## BAB VI

### EVALUASI PERANCANGAN

#### 6.1 Kesimpulan Evaluasi

### 6.1.1 Situasi

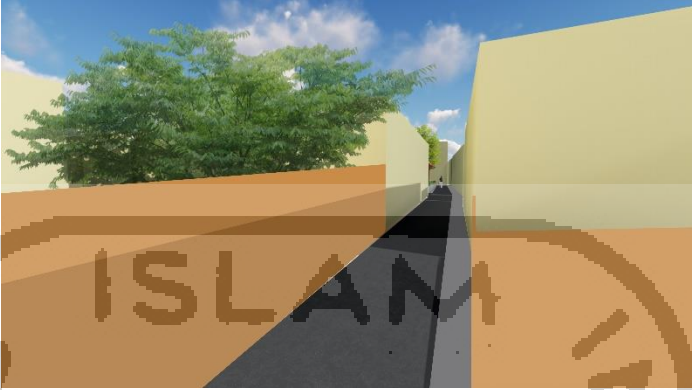
<p>Situasi kawasan dari area parkir menuju Bangunan Pusat Kebudayaan Kotagede tidak dirancang sehingga kurangnya penanda pada arah saat pengunjung menuju bangunan tersebut. Jalan menuju bangunan perancangan dapat dirancang guna mengantarkan pengunjung ke dalam bangunan yang terletak di dalam perkampungan tersebut.</p>
Situasi 2

<p>Jalan tidak desain sehingga dibiarkan begitu saja, kurang menarik dan dapat didesain untuk mengarah pengunjung menuju Pusat Kebudayaan Kotagede.</p>
Visualisasi Situasi 2

<p>Situasi kawasan dari area parkir dirancang agar pengunjung dapat merasa diantarkan menuju area Pusat Kebudayaan Kotagede. Rancangan tersebut berupa pola jalan dan beberapa lampu pada tepi jalan kecil yang memiliki pola yang sama. Desain berupa pola jalan untuk memanfaatkan jalan setapak warga yang kecil namun tetap bisa memberikan pengarah tanpa memakan banyak bahu jalan, sedangkan penggunaan lampu dapat digunakan sebagai penerang jalan di malam hari dan penyeragaman rancangan yang memberi ciri kawasan perancangan.</p>

<p>Jalan dari parkir mobil menuju pusat kebudayaan didesain dengan penerapan pola pada jalan yang mengarahkan pengunjung pada lokasi perancangan. Selain itu terdapat pula lampu-lampu jalan dengan pola yang sama dan dapat menjadi penerang di malam hari dan penanda arah menuju ke lokasi perancangan</p>

Interior Galeri Abdul Kahar Mudzakkir 1

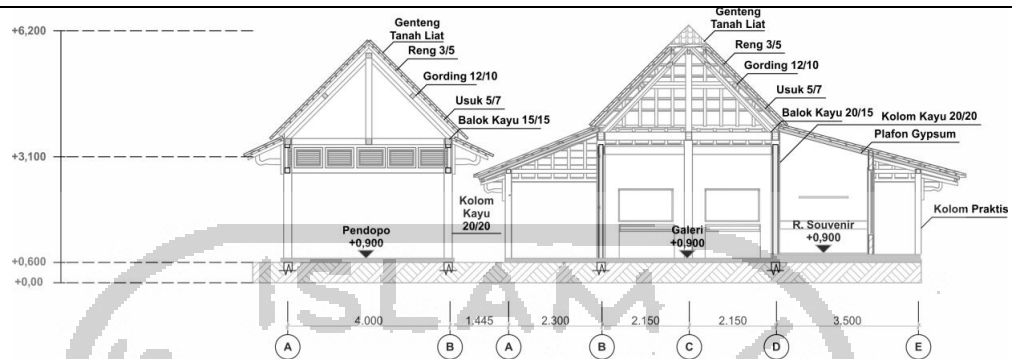
Interior terlihat apa adanya dan belum kelihatan beberapa detail furnitur di dalamnya. Plafon ruang dapat dipertimbangkan untuk ditutup daripada diekspos begitu saja.

Plafon interior bermaterial plafon anyaman bambu yang menutupi usuk dan genteng. Plafon membiarkan reng dan gording terlihat jika dilihat di dalam ruangan. Hal ini menjadi pertimbangan agar ruangan yang tidak begitu besar ini tidak terlihat sempit dengan plafon yang rendah. Penambahan detail lampu ruang pada panel-panel informasi ketokohan dan ruang memberikan kesan ruang yang lebih hidup.

### Detail Galeri Abdul Kahar Mudzakkir 2

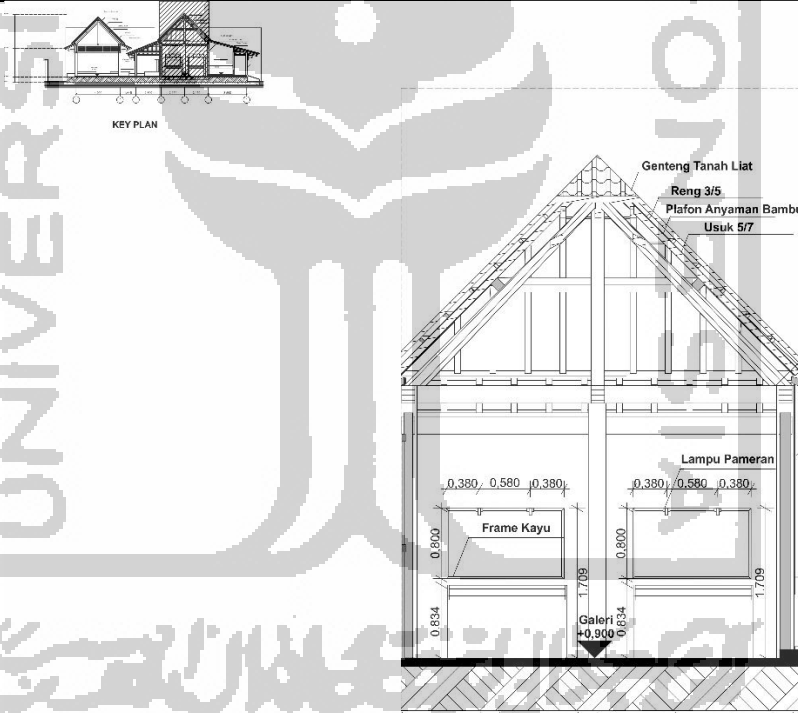
Detail belum terlalu terlihat pada pemasangan furnitur seperti alat penggantung lampu dan material lainnya

Penambahan detail ukuran pada ukuran lampu dan furnitur. Ukuran memperlihatkan seberapa tinggi lampu digantung dan beberapa ukuran pendukung informasi ketokohan Prof. K.H. Abdul Kahar Mudzakkir (Gambar Teknis terlampir)

Interior Galeri Abdul Kahar Mudzakkir 1

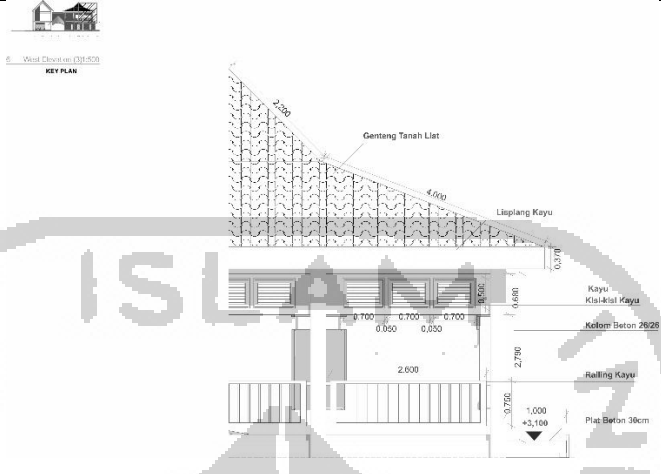
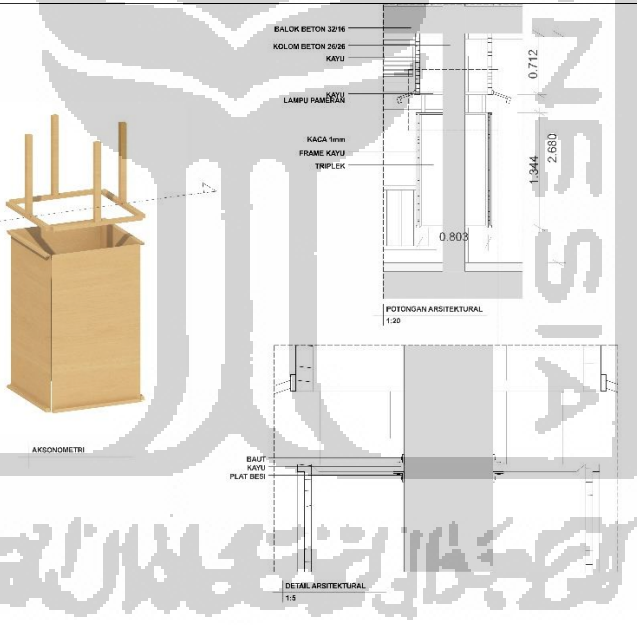
Interior belum cukup detail untuk menggambarkan ruang pameran. Detail lampu belum terlihat. Isi dari pameran belum ada.

<p>Detail pada furnitur penunjang pameran belum terlihat. Sehingga perlu dibuat detail ukuran dan bahan material penunjang pameran.</p>
Detail Ruang Pameran 2

Detail lampu ditambah untuk menambah detail di dalam ruang. Beberapa isi dari pameran juga ditambahkan untuk memberi gambaran saat ruang digunakan pengguna pada saat pameran berlangsung.

<p>Penambahan detail ukuran pada ukuran lampu dan furnitur. Ukuran memperlihatkan seberapa tinggi lampu digantung dan beberapa ukuran pendukung informasi ketokohan Prof. K.H. Abdul Kahar Mudzakkir (Gambar Teknis terlampir)</p>

Eksterior Taman Edukasi 1

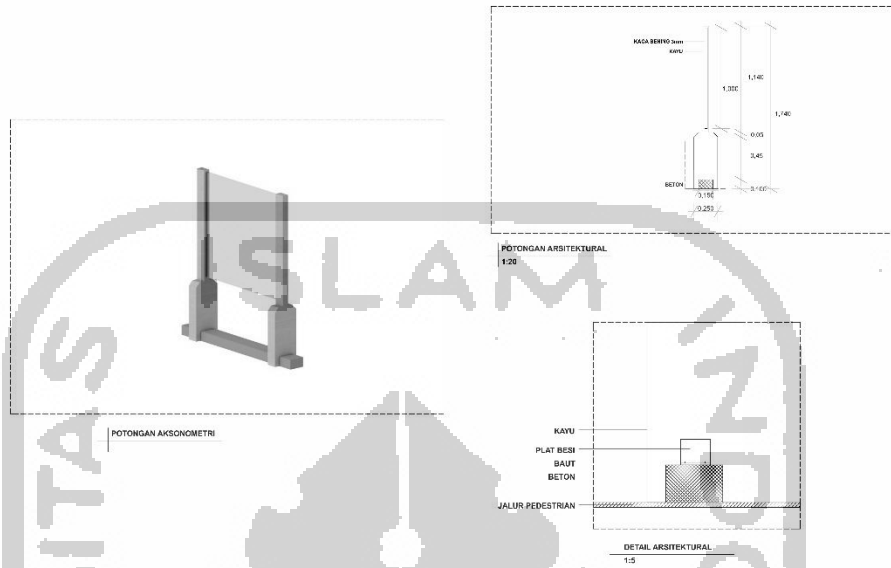
Eksterior belum cukup detail untuk menggambarkan taman edukasi. Detail lampu belum terlihat. Penting untuk memberikan visualisasi pada saat malam hari.

Eksterior memperlihatkan visualisasi saat malam hari. Sumber lampu hanya bersumber dari lampu taman. Lampu taman cukup menerangi taman dan furnitur taman edukasi pada malam hari. Material kaca membuat cahaya dengan mudah tembus tanpa perlu lampu tambahan di atas panel.

## Detail Ruang Pameran 2

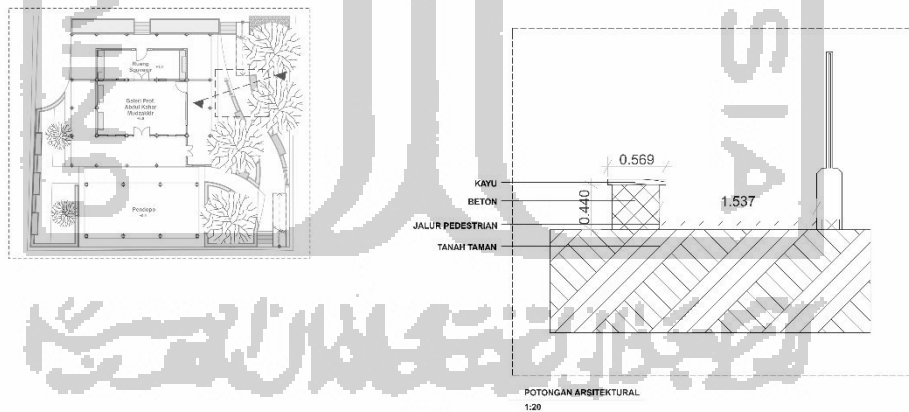
Detail kursi dan atribut taman belum cukup detail. Detail kursi pada taman perlu dibuat.

Penambahan detail ukuran pada ukuran kursi taman dan jarak antara kursi dan panel edukasi ketokohan. Material kursi ditambahkan pada gambar detail arsitektural. (Gambar Teknis terlampir)

### 6.1.5 Skema Air Bersih

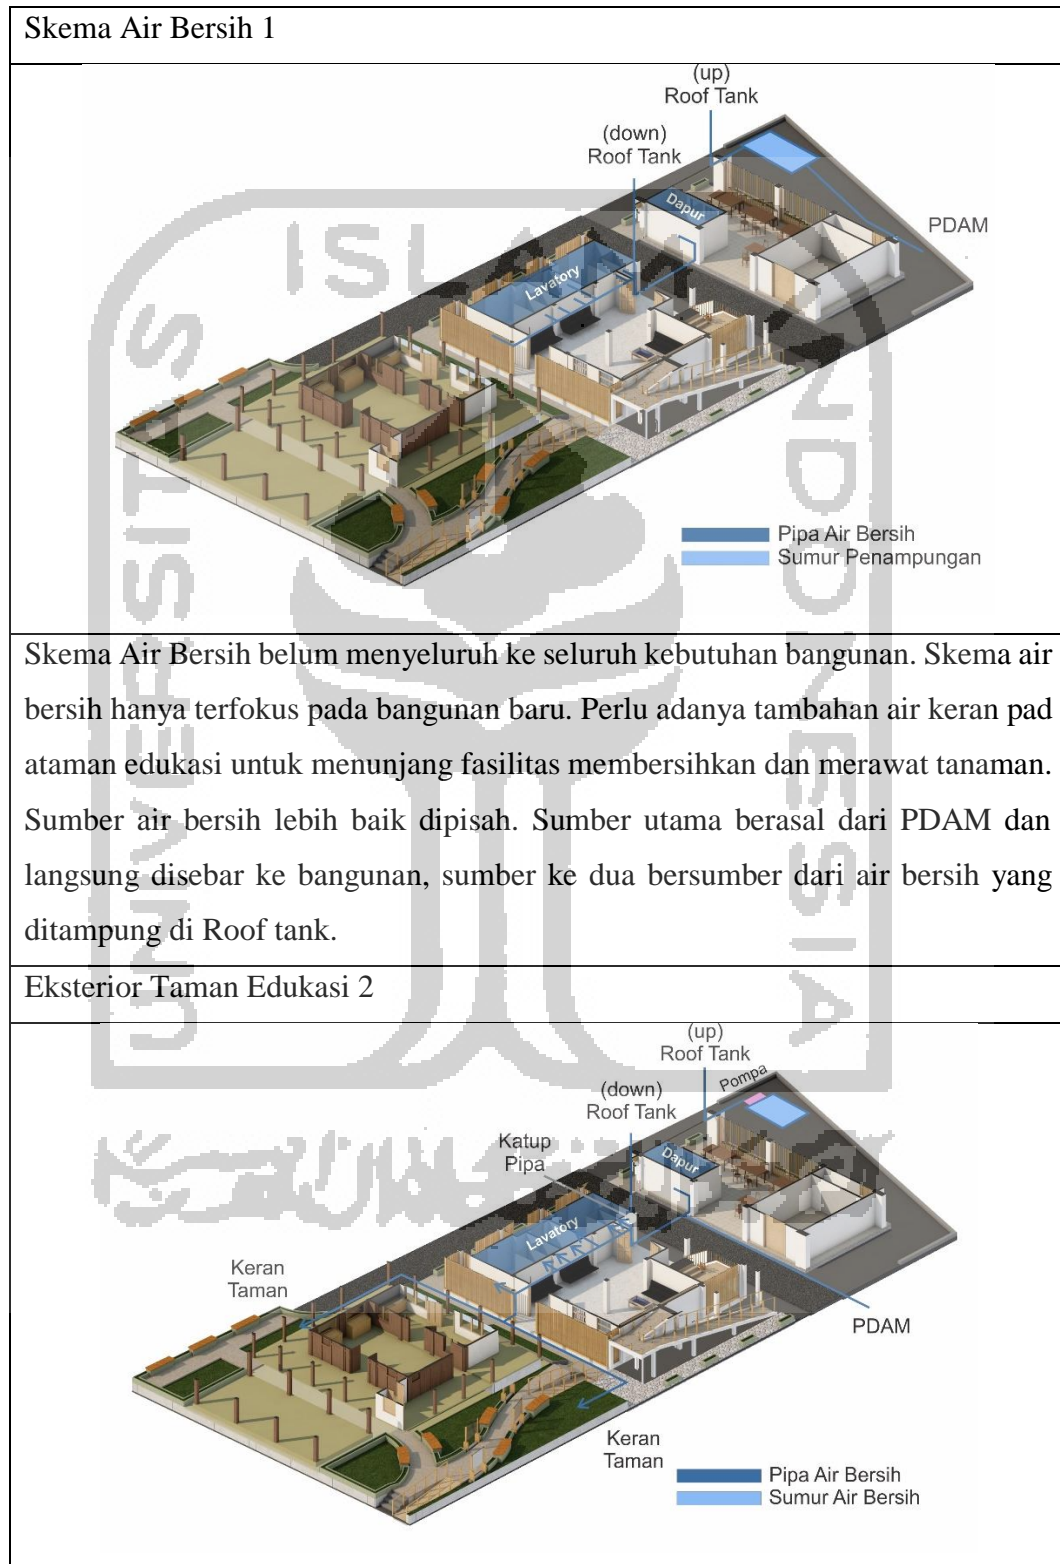
Evaluasi perancangan membahas mengenai pemantapan desain yang mengacu pada fungsi dan bagaimana perancangan itu terbangun pada masa mendatang secara efisien dan lebih baik lagi. Beberapa catatan dari dosen pembimbing dan penguji pada proses evaluasi perancangan yang dilakukan pada tanggal 6 Januari 2020 sebagai berikut. Pertama adalah perlunya mendesain kembali jalan menuju lokasi perancangan agar pengunjung lebih mudah dalam mengetahui dan menjadi penanda di dalam sebuah kawasan. Kedua adalah penambahan rancangan desain pada plafon Galeri Prof. K.H. Abdul Kahar Mudzakkir agar tidak terlalu terlihat apa adanya dan penambahan furnitur lampu pada atribut informasi. Ketiga adalah perlunya penambahan detail pada ruang pameran berupa visualisasi dan gambar teknis pada pemasangan atribut pameran. Keempat adalah perlunya penambahan detail pada furnitur taman edukasi dan visualisasi pada malam hari agar dapat memperlihatkan suasana pada malam hari. Kelima adalah perlunya perluasan pada skema air bersih dan titik lampu yang sebelumnya hanya terpusat pada bangunan baru. Skema air bersih dan lampu dapat mewadahi kegiatan sampai pada Galeri Ketokohan sebagai alat perawatan pada taman dan keperluan air pada bangunan lama.

Skema air bersih dibuat menyeluruh di dalam bangunan. Fasilitas air bersih mencapai taman edukasi yang ada pada sebelah selatan lokasi perancangan. Sumber air juga dibuat menjadi dua sumber, yaitu PDAM, dan sebagai sumber cadangan menggunakan sumur air bersih yang ditampung pada Roof tank.
